«Город-спутник Смолевичи. Квартал №2. Средняя школа по генеральному плану №20»

Филиал «СУ-10» ОАО «СТРОЙТРЕСТ №4» настоящим уведомляет, что до настоящего времени не внесены изменения в проектно-сметную документацию замечания направленным исх. №519 от 10.04.2024 г.:

Раздел ОБ:

Предлагаемая схема подключения среднего (проходного) радиатора

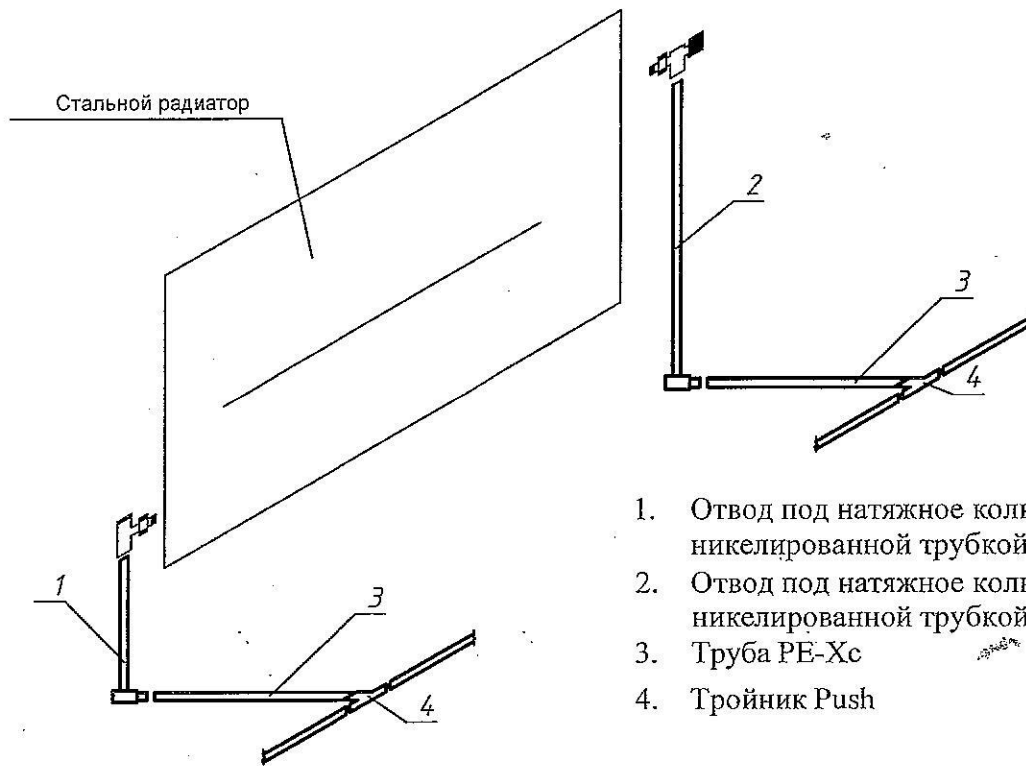
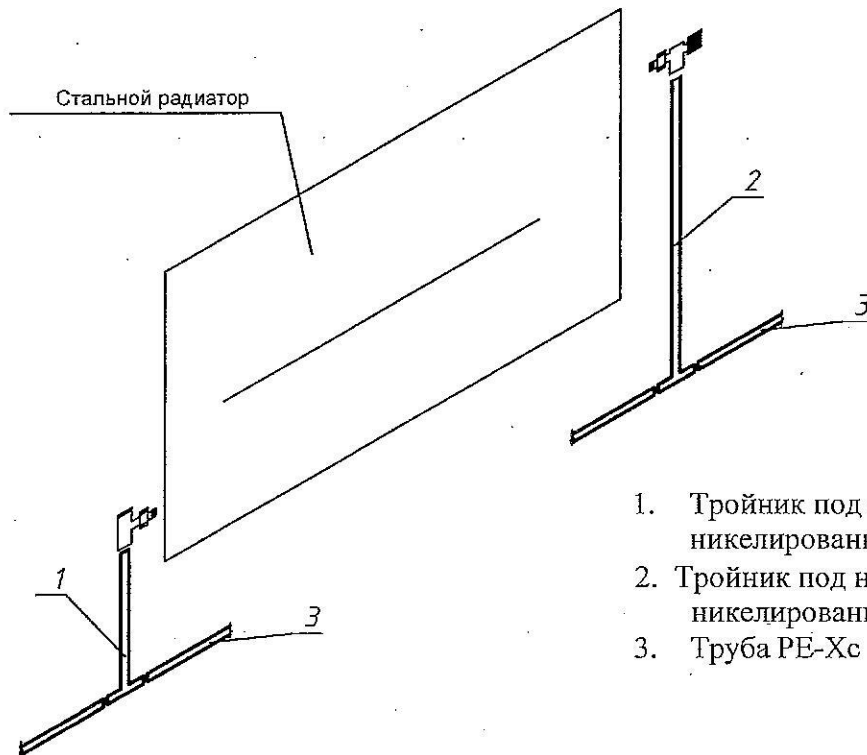
3. Необходимо произвести корректировку проекта в части замены тройника под натяжное кольцо с никелированной трубкой, для подключения отопительных приборов (лист 52 (схема обвязки среднего (проходного) прибора)), системы внутривольного отопления на тройник PPSU и отвод под натяжное кольцо с никелированной трубкой (схема подключения прилагается) с пересчетом фасонных частей (прокладка труб системы внутривольного отопления и вертикальность подключения отопительного прибора тройником с никелированной трубкой без заранее подготовленных штраб технически сложна).

Для монтажа системы отопления по предлагаемой нами схеме необходимо откорректировать следующие позиции в ПСД:
